電源開発株式会社
大間原子力発電所

意見聴取会指摘事項について
(津波関係)

平成17年2月
原子力発電安全審査課

図-7.2(1) 砂移動の検討結果（日本海東縁部，比較検討）

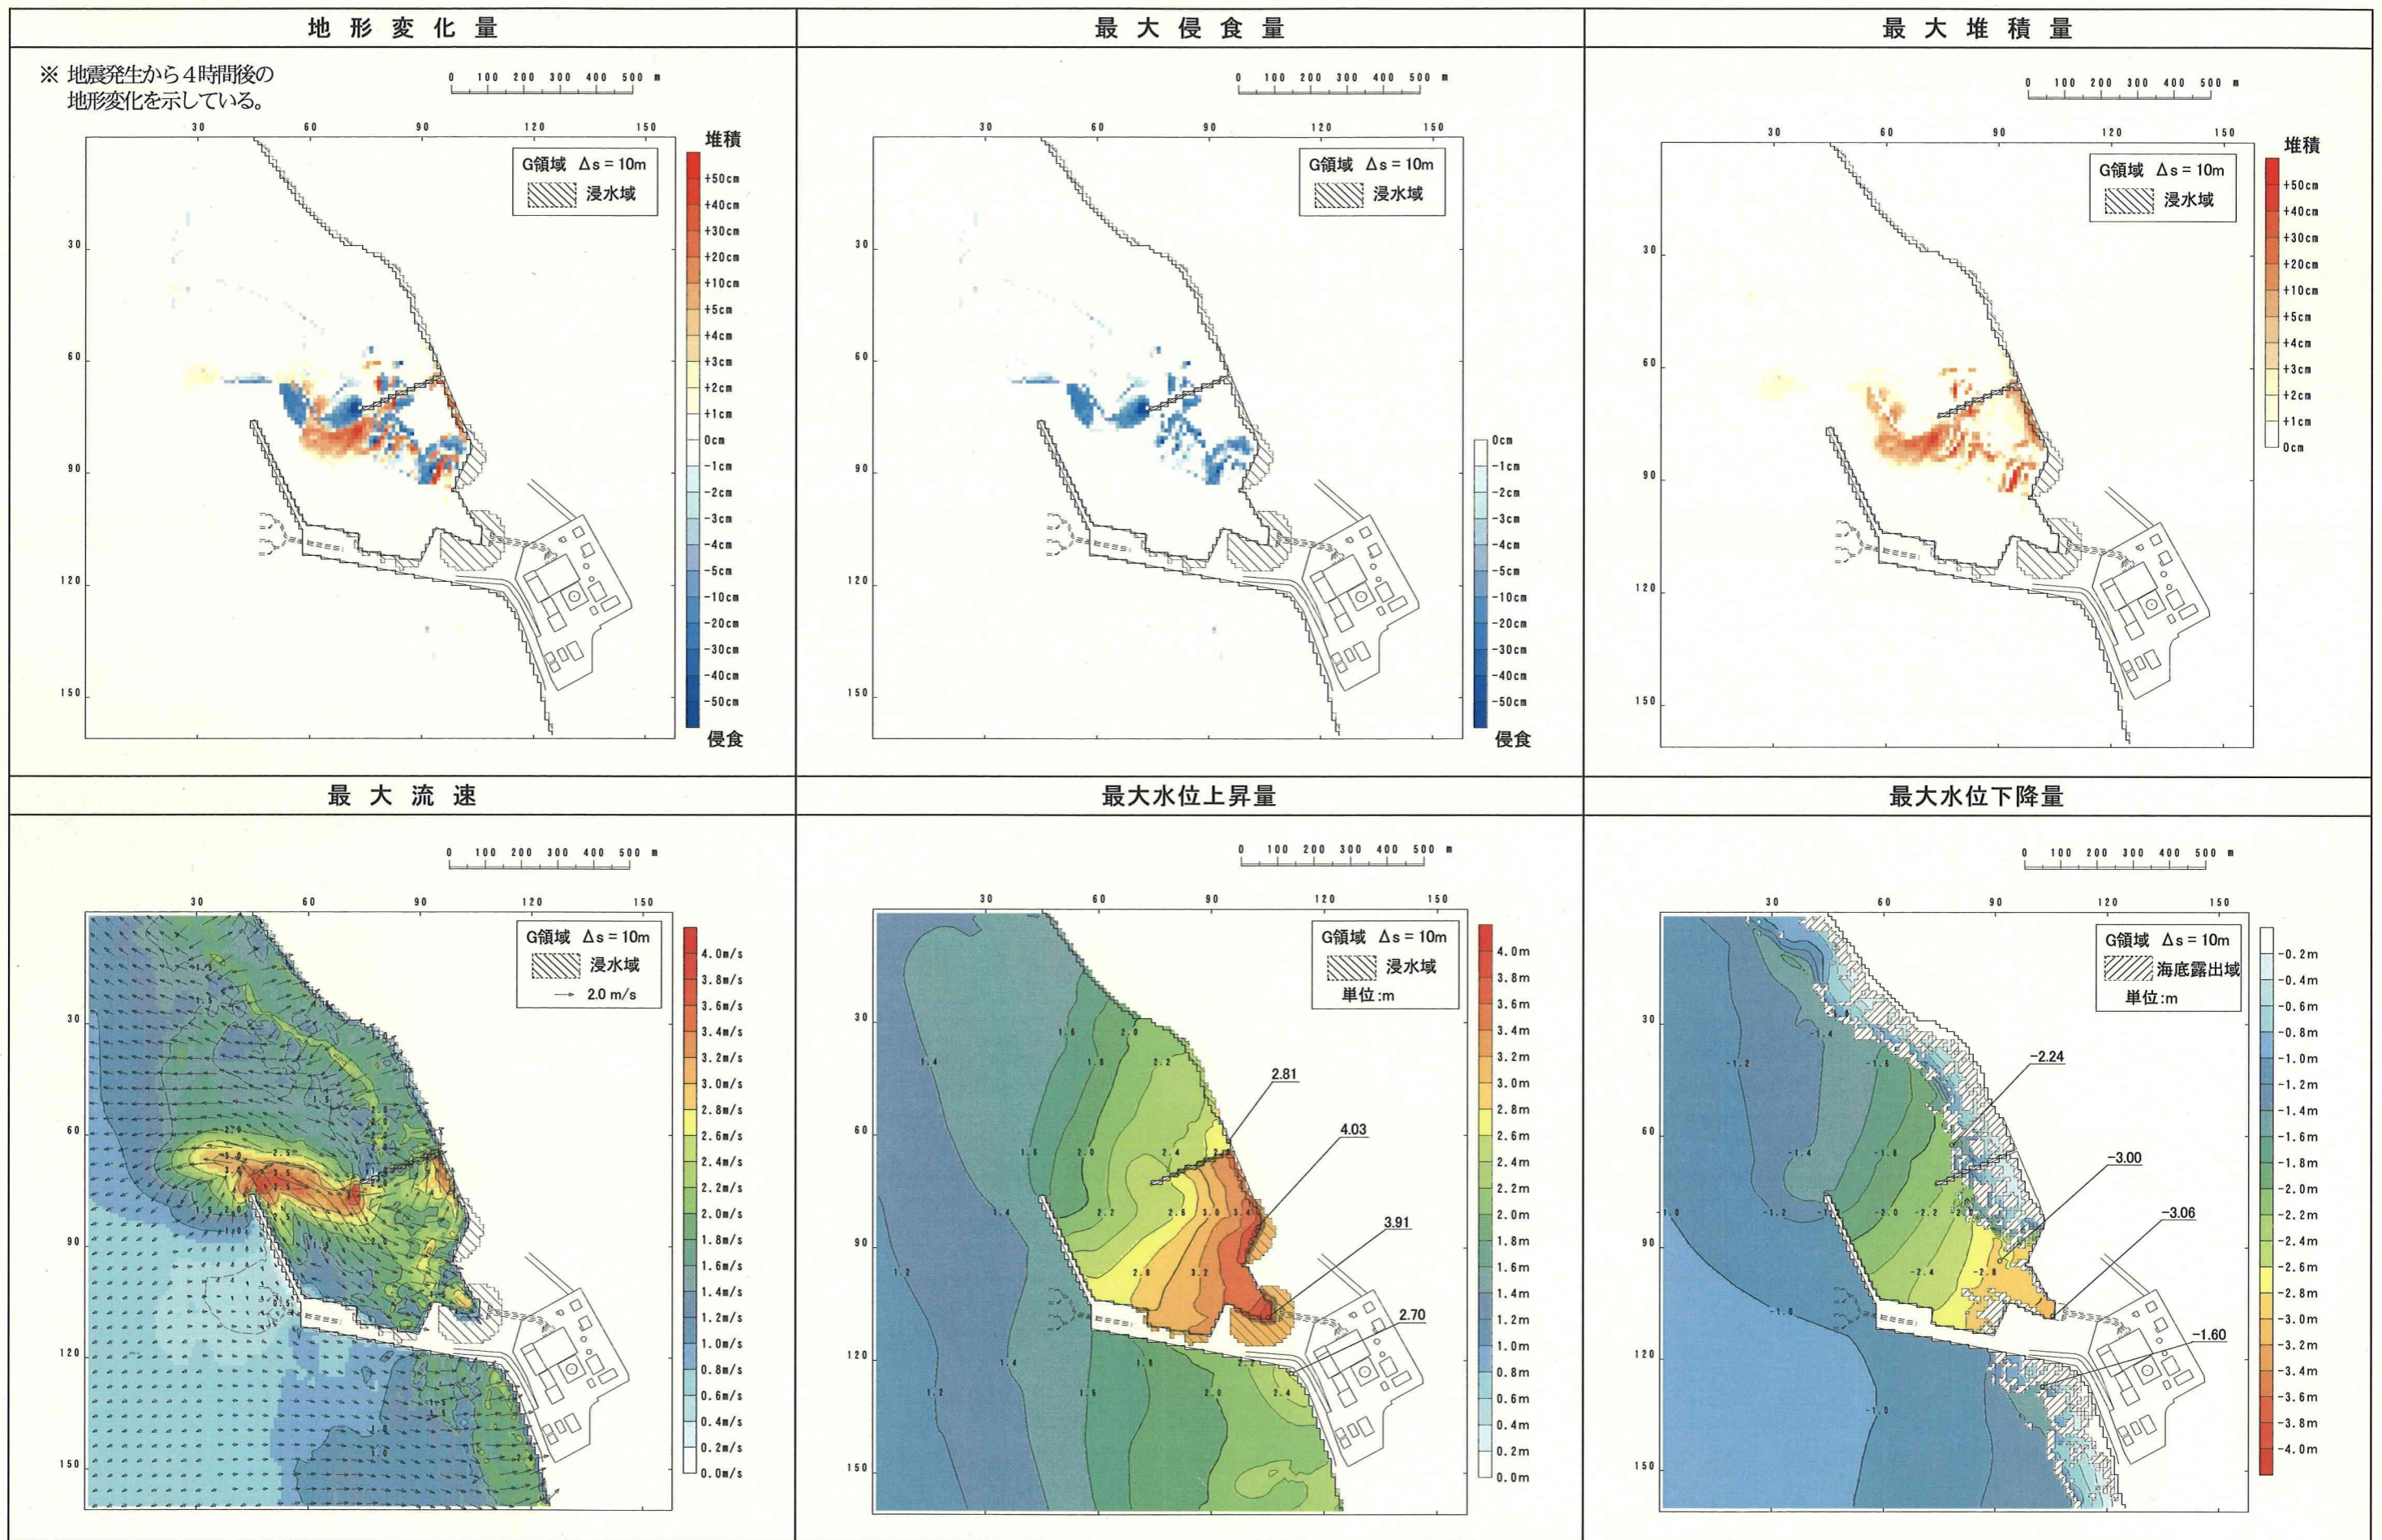
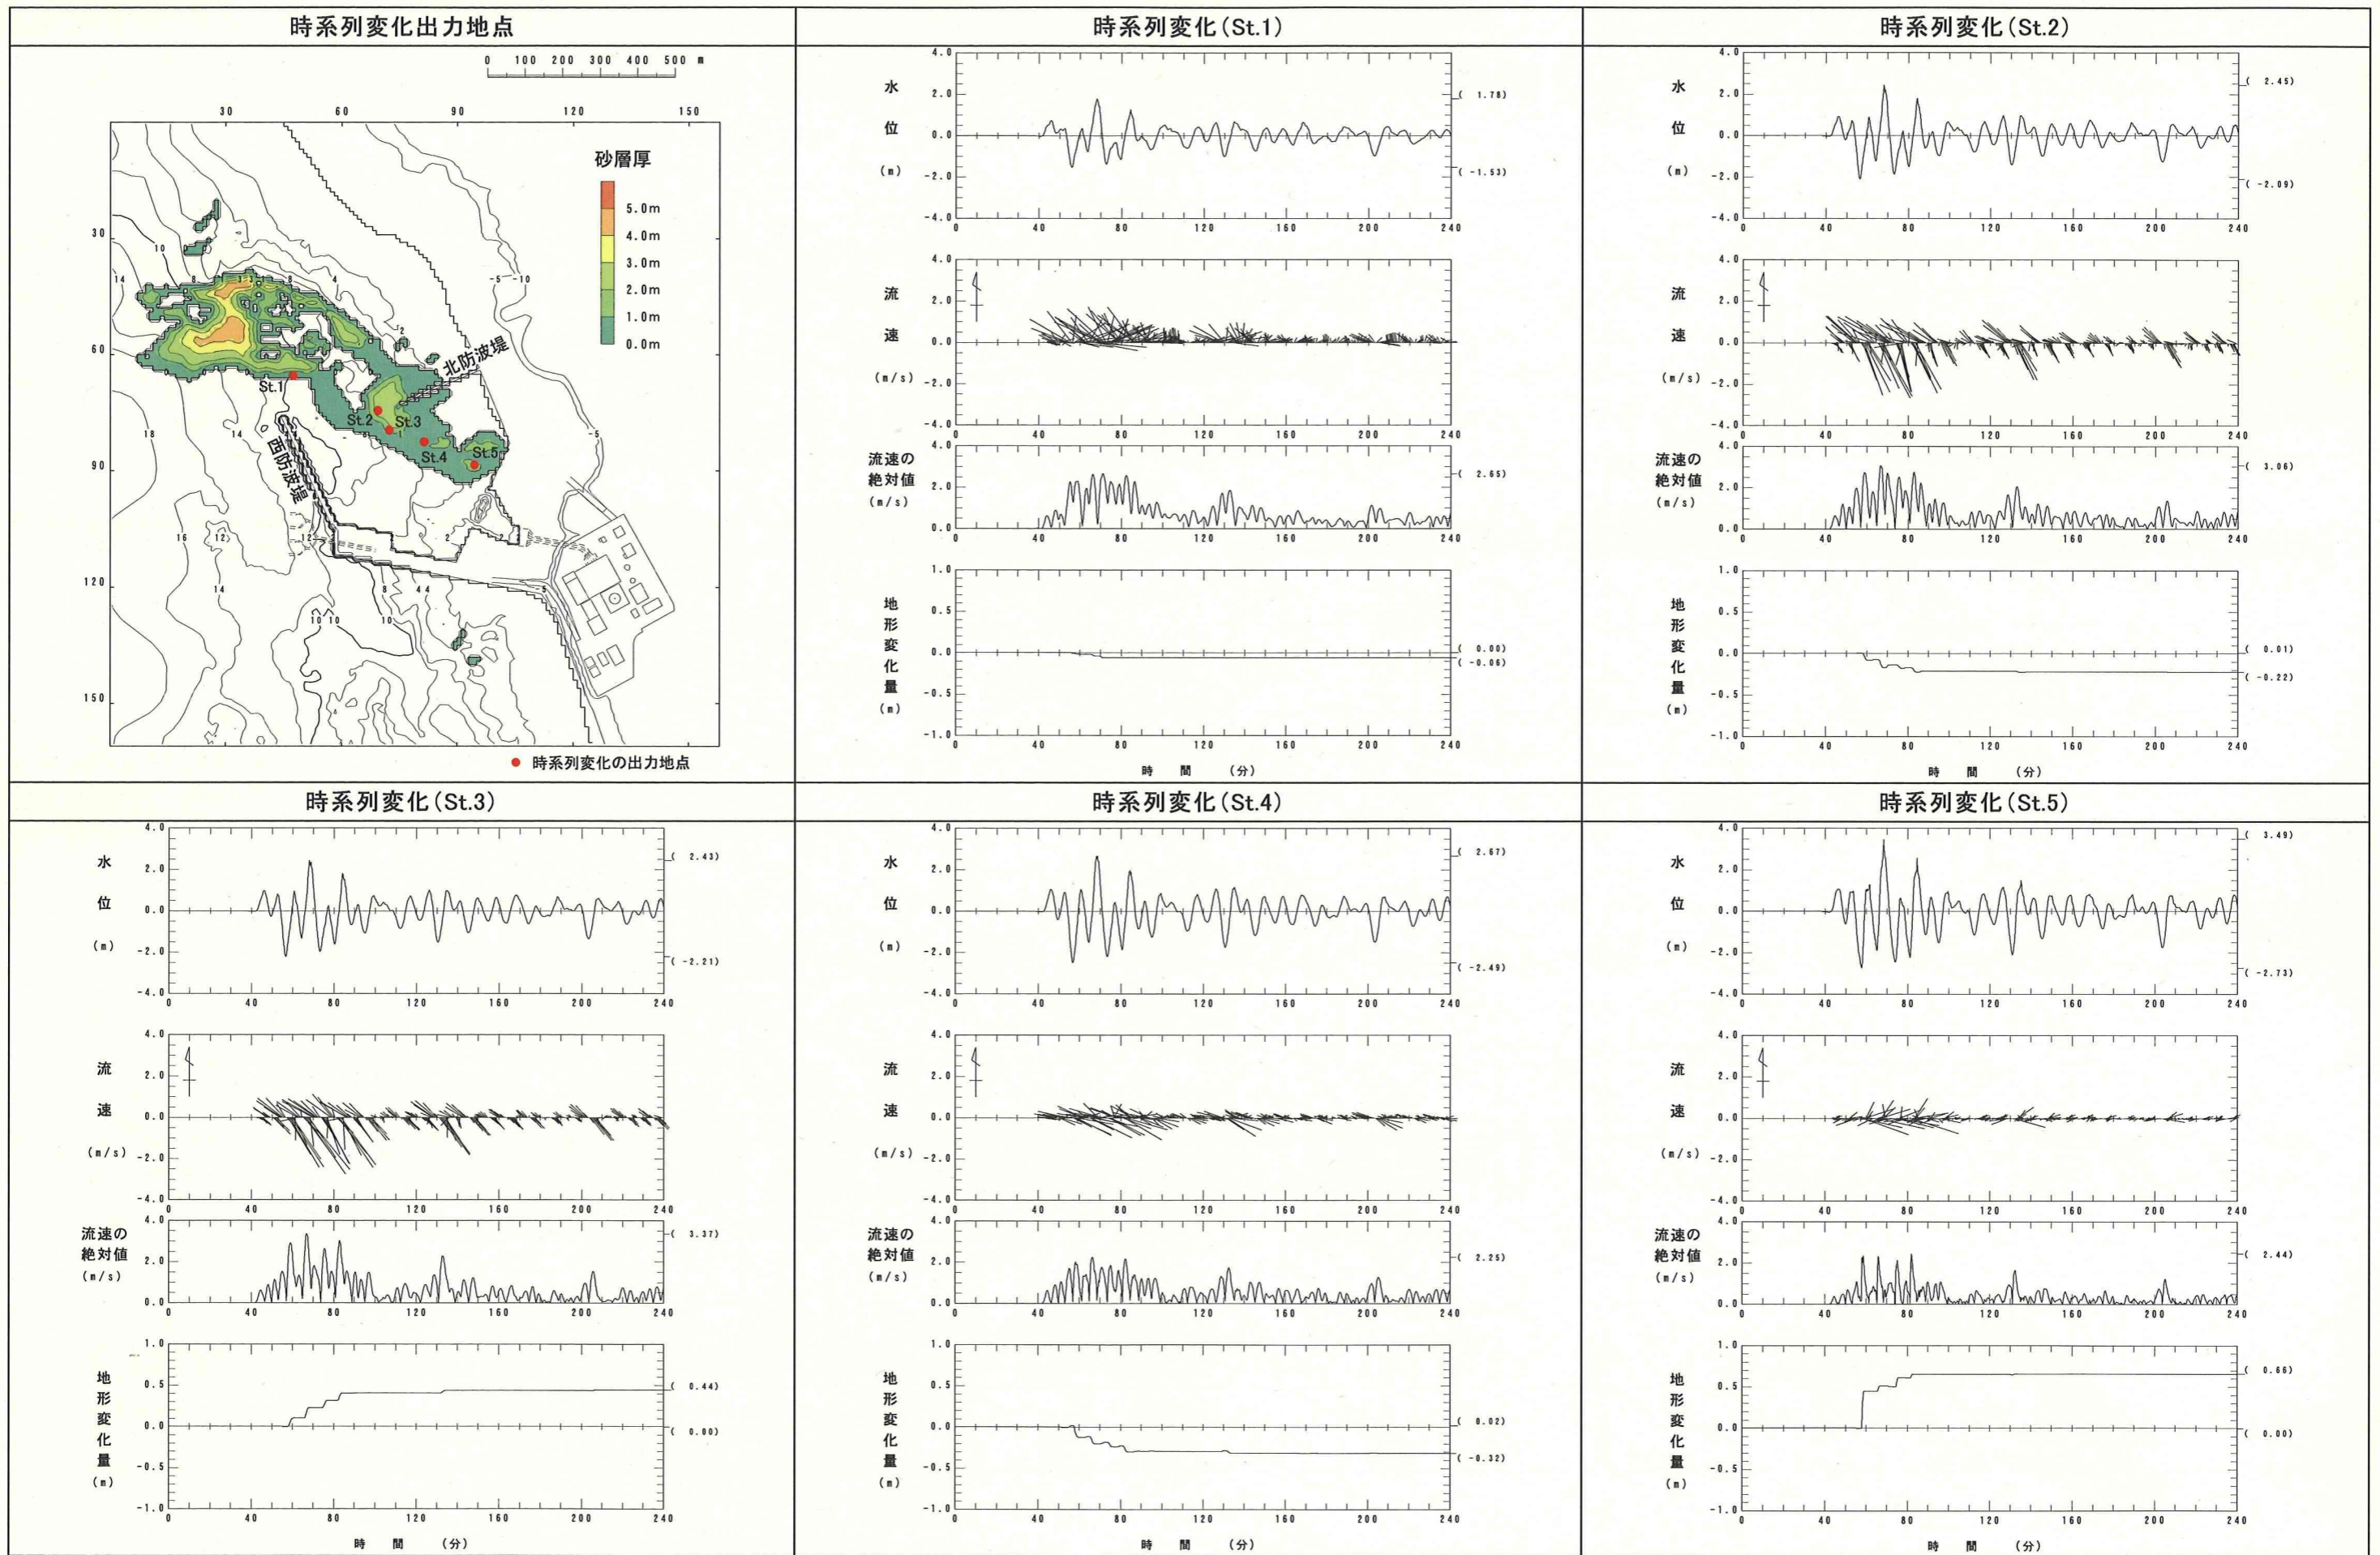
- 1) 港湾工事中に一時的に変化した砂の分布形状を考慮し，砂移動の数値シミュレーションを行うこと。

これらの検討結果によると、日本海東縁部の想定津波では、防波堤開口部付近で 3.5m/s 以上の最大流速が発生するため、北防波堤周辺を中心に $5,300\text{m}^3$ 程度の砂の侵食及び堆積が生じるものの、取水口及び取水口付近における砂の侵食及び堆積は認められない結果が得られたとしている。また、チリ沖の想定津波では、港湾内での最大流速が 1.0m/s 程度と小さく、港湾内においてほとんど砂の堆積・侵食が認められない結果が得られたとしている。
